原発本第327号
平成22年2月8日

九州電力株式会社

玄海原子力発電所使用済燃料貯蔵設備の貯蔵能力変更等について

玄海原子力発電所使用済燃料貯蔵設備の貯蔵能力変更等の計画の概要

玄海 3 号機 使用済燃料貯蔵設備貯蔵能力増強概要図

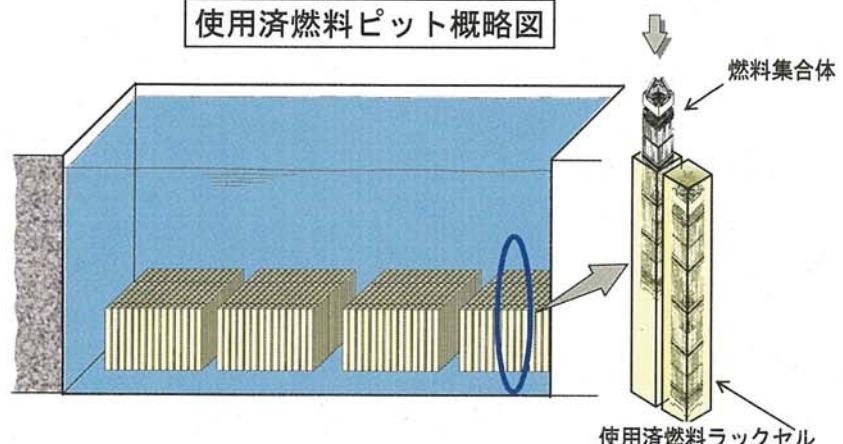
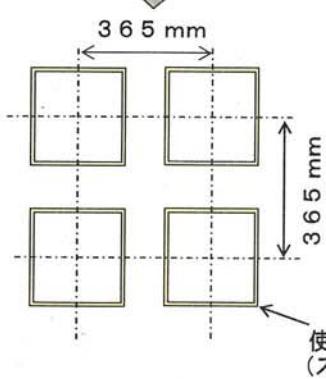
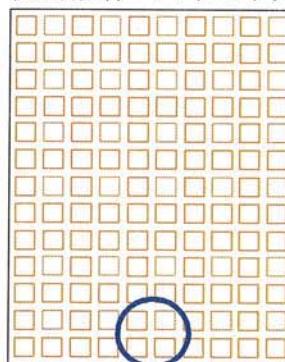
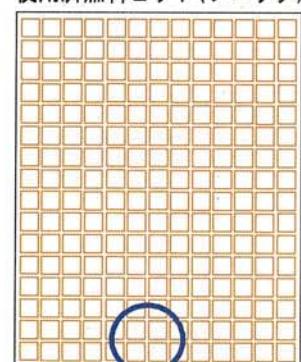
a. 玄海3号機使用済燃料貯蔵設備の変更内容

使用済燃料貯蔵設備	変更前	変更後
Aピット	504体	1,004体(500体増強)
Bピット	546体	1,080体(534体増強)

玄海 3 号機 使用済燃料ピット冷却器増設概要図

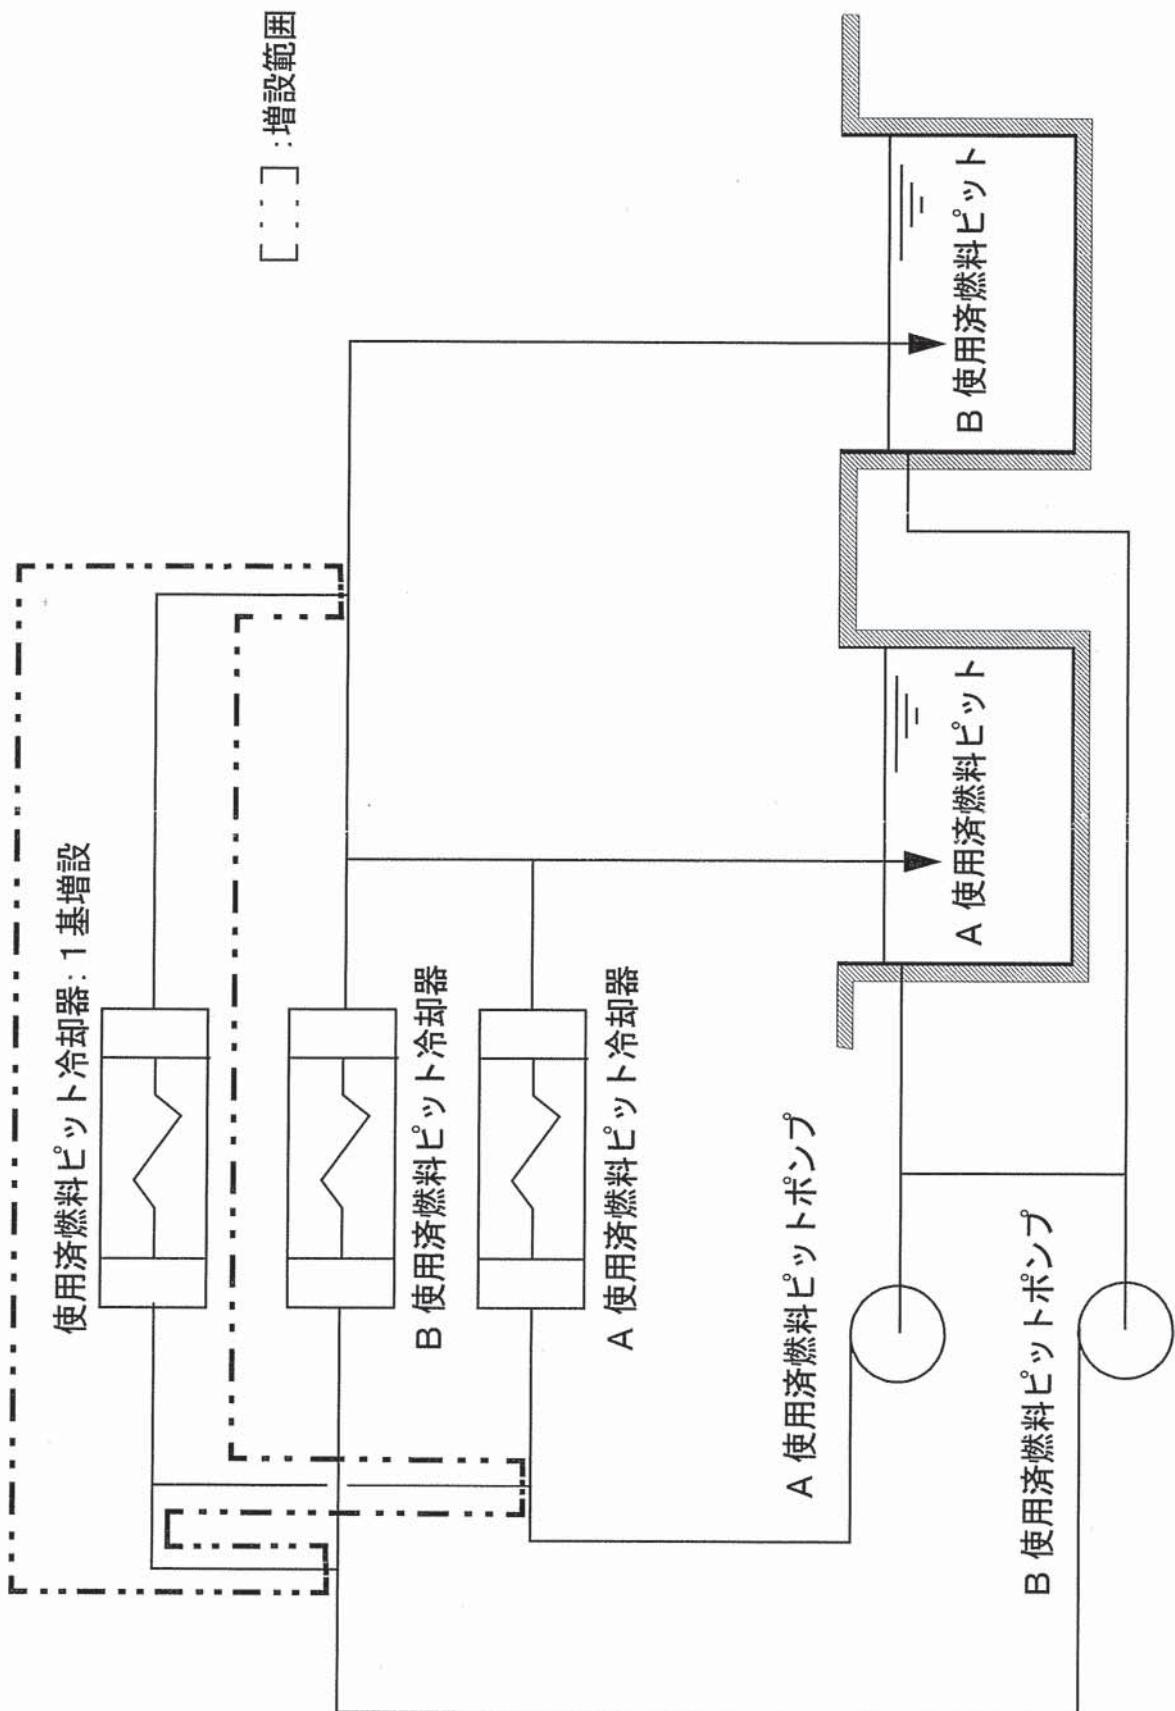
使用済燃料貯蔵設備冷却能力の増強 [添付-2]

更なる冷却能力を確保するため、使用済燃料ピット冷却器を1基増設する。

玄海 3 号機 原子炉容器上部ふた貯蔵保管場所及び取替え概要図

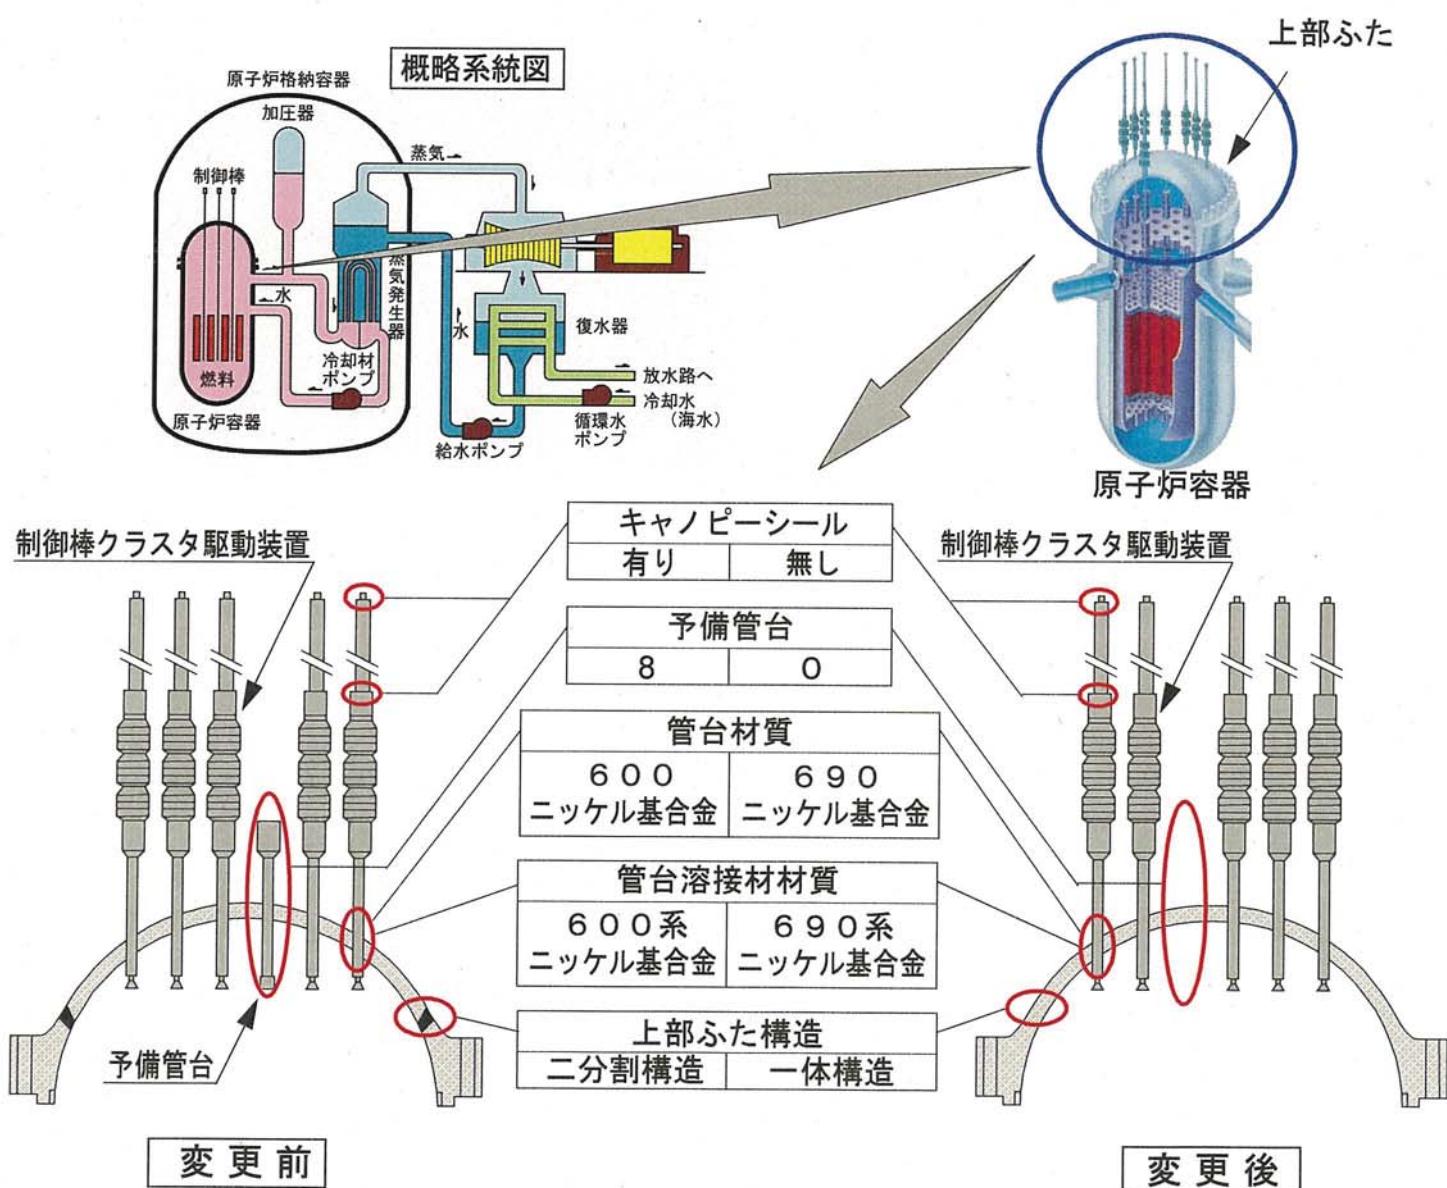
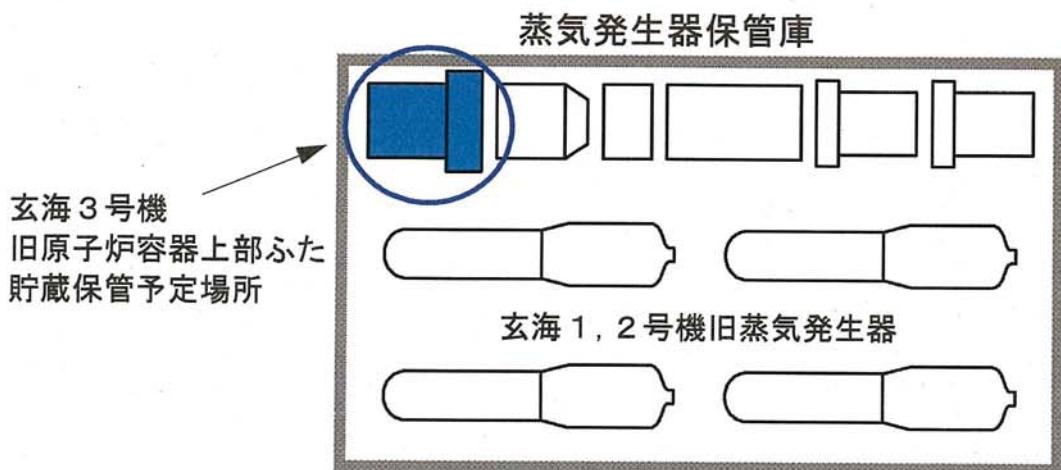
玄海 3 号機では、更なる信頼性向上のため、予防保全として国内外の知見を踏まえた、最新設計の原子炉容器上部ふたに取り替える計画であり、取り替えた旧上部ふたを発電所敷地内の既設の蒸気発生器保管庫（1号機及び2号機共用）へ貯蔵保管するため、保管対象物の変更、並びに 1 号機、2 号機及び 3 号機の共用化を行う。

玄海 3 号機 原子炉容器上部ふた構造図

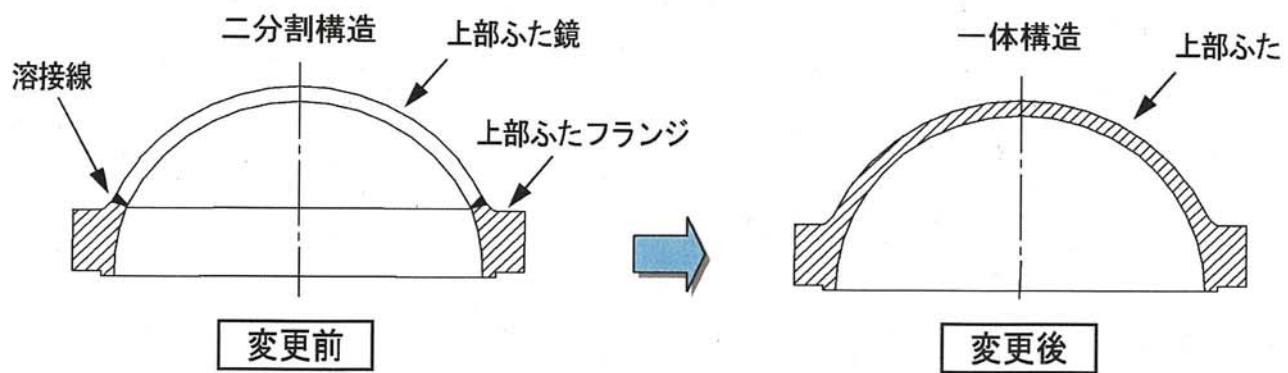
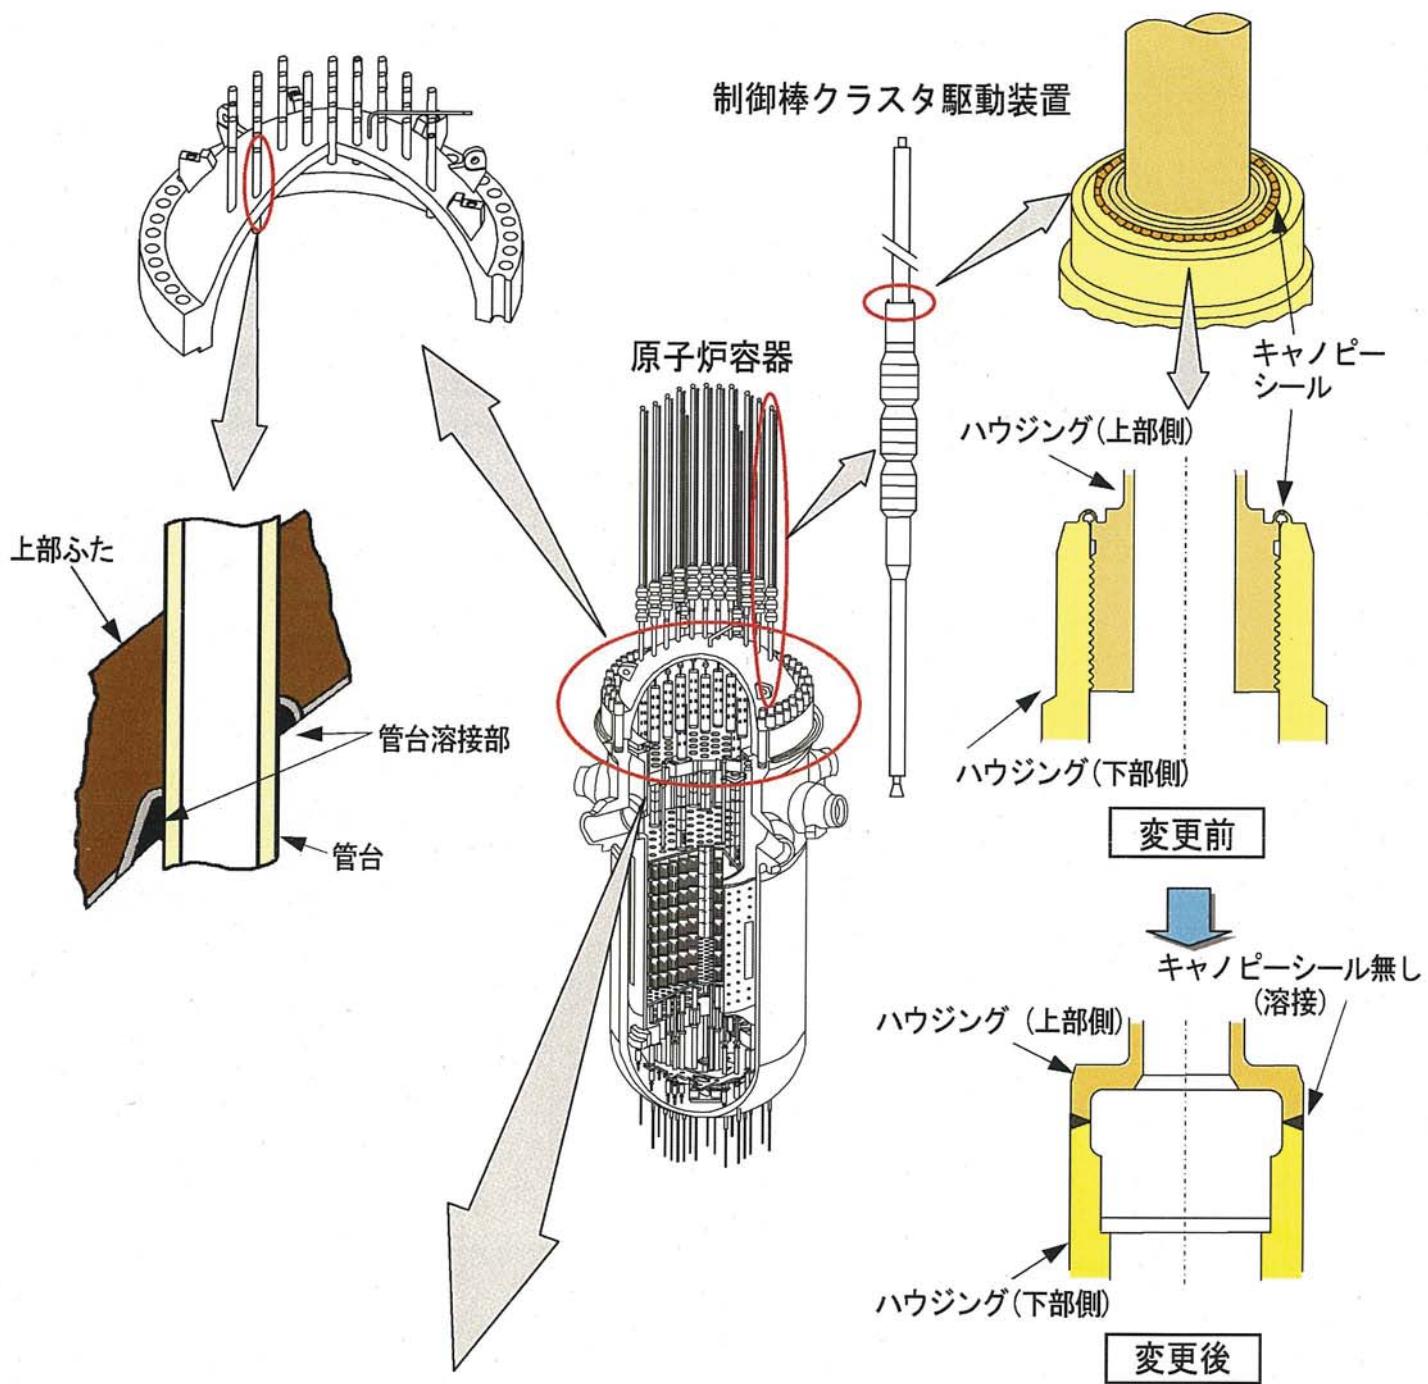
b. 原子炉容器上部ふたの主な変更点

項目	変更前	変更後
上部ふた構造	二分割構造 (鏡部とフランジ部 を溶接にて接合)	一体構造
管台	材質 600ニッケル基合金※ ²	690ニッケル基合金※ ²
	溶接材材質 600系ニッケル基合金	690系ニッケル基合金
	ふたとの溶接 —	溶接部形状変更
キャノピーシール※ ³	上部、中間：有り	廃止

なお、取り替える原子炉容器上部ふたは、主要寸法等は基本的に同一仕様であるが、管台の材質を応力腐食割れの発生を抑制できる690ニッケル基合金に変更するほか、上部ふたと管台溶接部の残留応力を低減するための溶接部形状の変更、制御棒駆動装置のキャノピーシール部の廃止等、最新の設計・製造方法を採用した構造とする。
